Baulleitplanung der Stadt Stadtallendorf, Kernstadt; Aufstellung des Bebauungsplans Nr. 104 "Solarpark Münchmühle" und Aufstellung der 75. FNP-Änderung in diesem Bereich im Parallelverfahren

Geschäftszeichen: RPGI-31-61a0100/128-2014/7
Dokument Nr.: 2020/1024871

Bauleitplanung der Stadt Stadtallendorf
hier: 75. Änderung des Flächennutzungsplanes für den Bereich
„Solarpark Müncheiche“ in der Kernstadt

Verfahren nach § 4(1) BauGB

Ausschnitt aus map app:

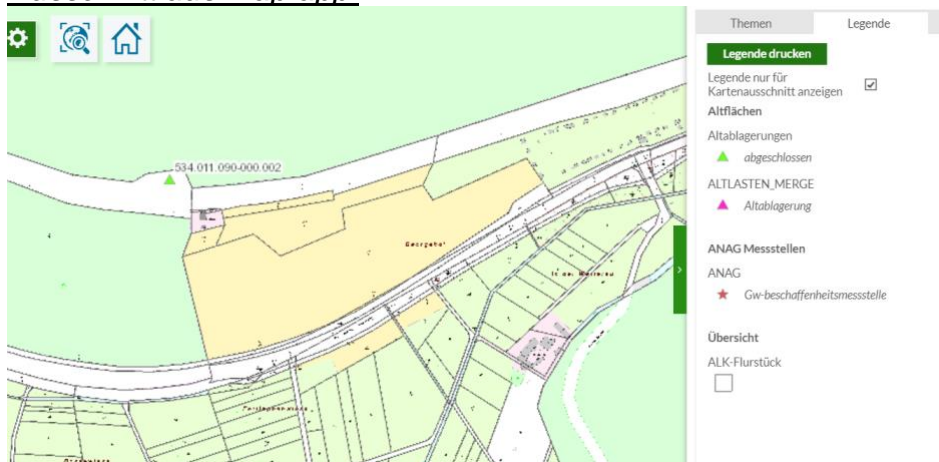
Nach entsprechender Recherche ist festzustellen, dass es unmittelbar an den v. g. Planungsraum angrenzend folgende Einträge in der AFD gibt:

AFD-Nr.	Gemarkung/ Gemeinde	Straße u. Hausnr. / UTM Koordinaten	Art der Altfläche / Branche	Gefährdung Branchen- klasse (1-5)	Status/ Bemerkung
534.011.090- 000.002	Langenstein	UTM-Ost: 498656,078 UTM-Nord: 5630446,886	Altablagerung Flur 17, Flurstück 14/2	2	Altlastenverdacht aufgehoben

Ich gehe davon aus, dass die hier betroffene Maßnahme nicht von der Altablagerung (ehem. Deponie für Erdaushub und Bauschutt) tangiert wird. Im Zuge künftiger Erdaushubmaßnahmen kann es bei allen - auch bei
